**« Projet de modification du télésiège du Plan de l'eau et création
d'une piste de ski associée – Domaine skiable de Val Thorens »
présenté par la société d'exploitation des téléphériques de
Tarentaise Maurienne (SETAM)
Sur la commune de Saint-Martin-de-Belleville (Savoie)**

**Avis de l'Autorité environnementale
sur le dossier de permis d'aménager présentant le projet
et comprenant l'étude d'impact**

Avis P n° 2013-730

émis le 6 février 2014 - n° 187

Télésiège du Plan de l'eau : Implantation des ouvrages, source Etude d'impact (p.21)

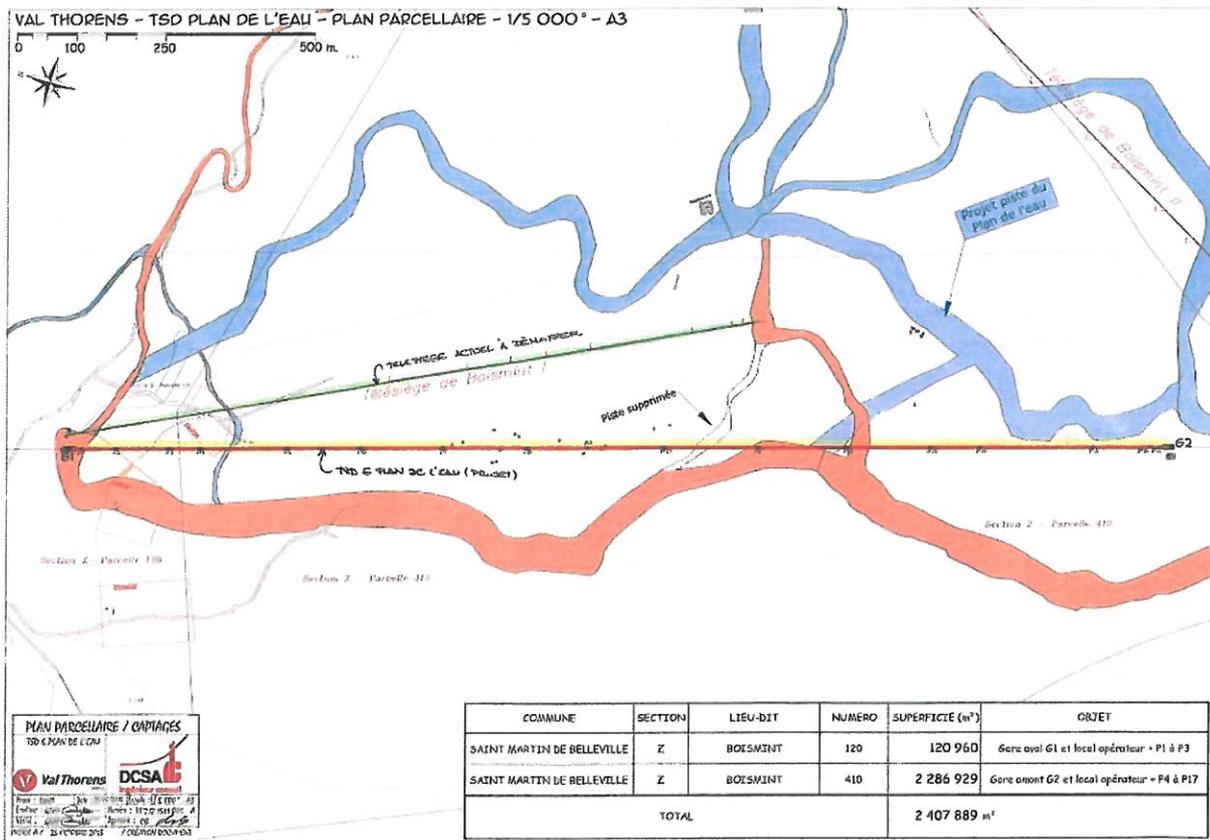
Le télésiège du Plan de l'Eau est nommé sur certaines cartes télésiège Boismint 1 (p.21, 26, 39...), pour une meilleure lisibilité, il aurait été préférable de garder la même appellation, tout au long du document.

Le plan page 23 fait mention d'un canon à neige à déplacer. Cet élément n'est pas repris dans l'étude d'impact. Or, le déplacement d'un canon entraîne souvent le déplacement de canalisations d'eau et d'électricité pouvant induire de forts impacts.
